**「アルミフレーム用外付丸棒グリップ取手」 仕様変更のご案内**

アルミフレーム用外付丸棒グリップ取手 UWASN UHFSN

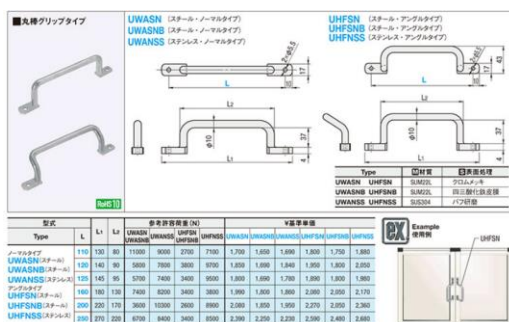
材質：SS400 から材質：SUM23 相当に変更となります。

EU RoHS 指令において、一部合金における鉛の含有基準値緩和措置（適用除外）の期限満了が将来的に予定されていることから、鉛レスの材質へ変更いたしました。

機械的性質に変更はございません。
